OLSEN TEC

Atualização de Fixação - Assento e Encosto Siena e Sprint

Revisão 00 - REIA 2851/19 - 03 de outubro de 2019

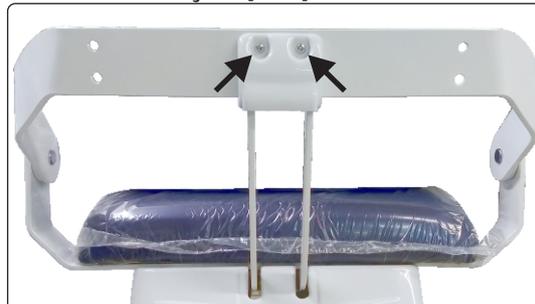
Informamos que a partir do mês de setembro, as carenagens inferiores do assento da cadeira Siena, que eram fixadas através de clip tipo pinça, passarão a ser fixadas por parafuso Allen sextavado com cabeça abaulada M5 x 12 mm e porca sextavada M5 x 0,8 MA ZB, conforme indicado a seguir:

Fixação por pino pinça

6 Pino plástico do tipo pinça

⚠ A alteração na fixação da carenagem do assento é válida apenas para a cadeira Siena.

Fixação por parafuso

6 parafusos Allen sextavados com cabeça abaulada M5 x 12 mm
6 porcas sextavadas M5 x 0,8 MA ZB
